パナソニック商品情報

2026年10月号

ハウジング商品連絡

内装ドア 引戸 柵片方立 化粧シート仕様変更についてのご連絡

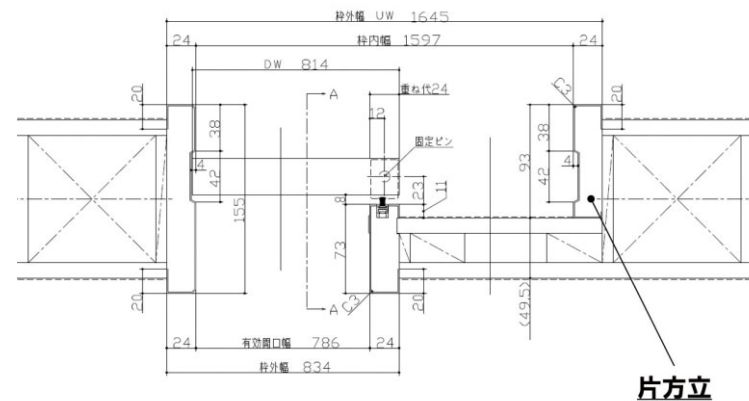
現行仕様	変更仕様
形状		
変更点	端部に化粧シートあり	端部に化粧シート無し

内装ドア カワジュンラッチ仕様変更のご連絡

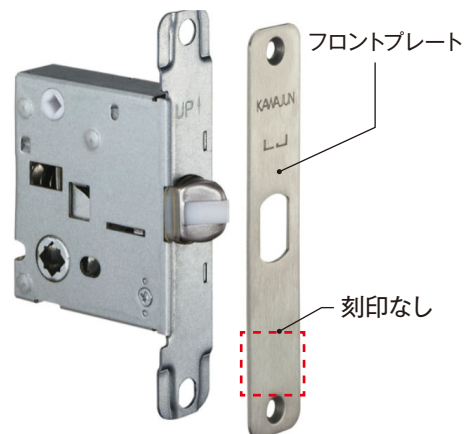
カワジュンラッチのフロントプレートにCJK（長住協）刻印を追加し、カワジュン市販品と共通化いたします。
※CJK（長住協）は長期使用住宅部材標準化推進協議会が定める長期使用対応部材を指しております。

エアリライトルーバー 軽量鉄骨下地吊り納まり 施工部材の仕様変更についてのご連絡

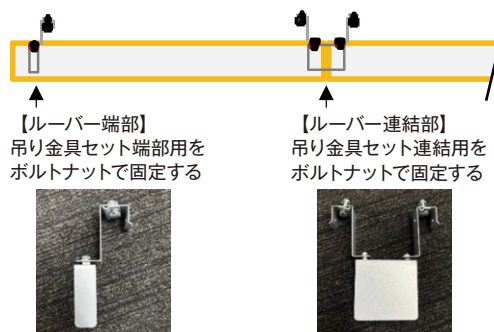
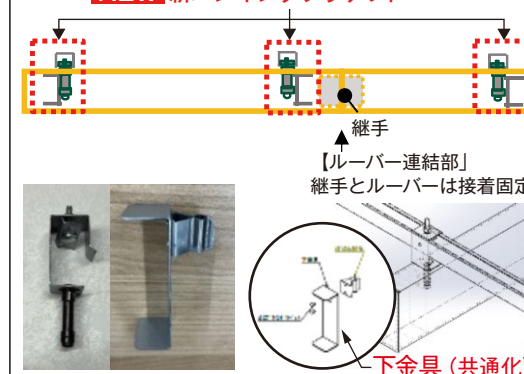
- ルーバー吊り金具セット 端部用と連結用を廃止し、
吊り金具セット 軽量鉄骨下地吊り用として1品番で代替する

- 機能特長
 - ・ルーバー端部・連結部を固定する金具を共通化し、
省施工化を図る
 - ・金具の軽量化を行い、特定天井対応時（2kg以下/㎡）の最小
ルーバーピッチを330mmピッチに縮小（従来品は440mmピッチ）

ルーバー端部、連結部の固定時に
それぞれの用途に対応した金具を用いて施工する

ルーバー端部、連結部の固定時に
共通の金具と連結部は「継手」を用いて施工する

施工用途	従来商品	新仕様商品
軽量鉄骨 下地吊り用	品名: 吊り金具セット 端部用 品番: VFP3T3948S20 定価: 56,000円/セット 入数: 20個	品名: 吊り金具セット 軽量鉄骨下地用 品番: VFP3K39S20 定価: 110,000円/セット 入数: 20個
	品名: 吊り金具セット 連結用 品番: VFP3R3948S10 定価: 56,000円/セット 入数: 10個	
天井仕上げ材 直付け用	※仕様の変更はございません	
システム天井 グリッドシリーズ用

システム階段 180°廻り側板 施工に関するご連絡

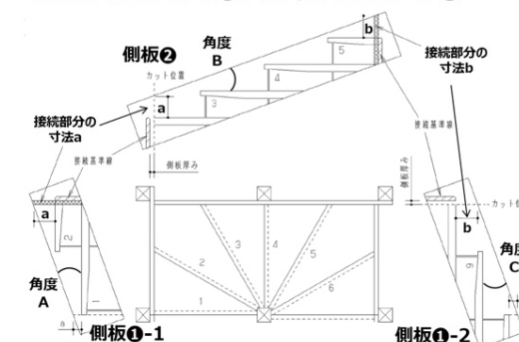
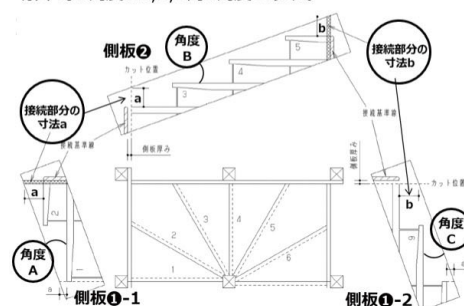
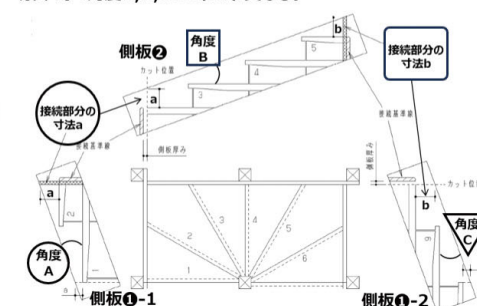
新階段 4月受注開始	旧階段 6月末受注終了
加工角度 ※右図A,B,C	加工角度 $A \neq B \neq C$	加工角度 $A = B = C$
接続部分寸法 ※右図a,b	接続部分 寸法 $a \neq b$	接続部分 寸法 $a = b$

接続部分の寸法および各側板の角度が変更になっています。

入隅部において、側板接続基準線に対して側板厚みを考慮した部分の寸法aを合わせるようにカット。bもaと同じ寸法であった。カット時の角度はA,B,C同じ角度であった。

入隅部における側板接続方法は従来同様だが、接続部分の寸法aとbは寸法がそれぞれ異なる。カット時の角度A,B,Cもそれぞれ異なる。

- ①各接続部の接続基準線に対し、側板厚みを考慮しカット
- ②①カットの際、接続部の寸法が合致するので、それらを合わせて固定する。

1. 側板①②のうち①をカットする

2. カット後側板①-1,2および側板②を下絵のように配置し、接続部分を合わせるようにカットし施工する
